原因分析验证报告

项目代码	ZY2205	项目类别	轻卡减震座椅	编制/日期	李国 2023.12.15
总成名称	轻卡座椅悬浮阀总成	总成件号	BPC0010161	审核/日期	
零部件名称	阀体外壳	零部件件号	BPC0010158	批准/日期	李国 2023.12.15

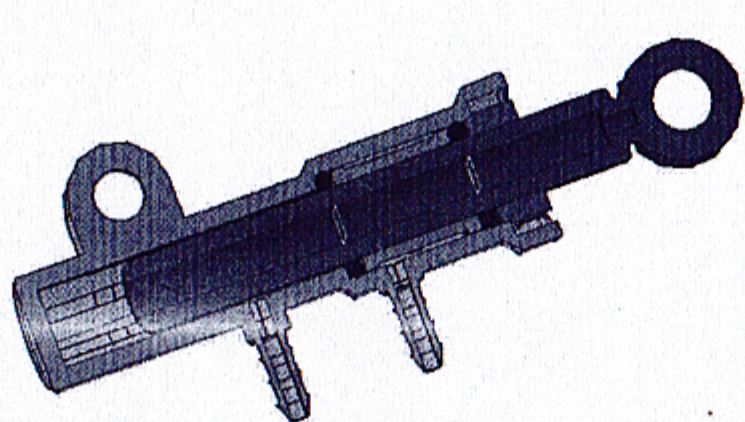
问题现状	1、轻卡气阀出现泄露； 2、座椅减震悬浮功能失效；
------	------------------------------

真因分析	现有结构气源压力作用在阀杆上，致使阀杆受力，对密封圈造成受力过大，易出现磨损； 
------	---
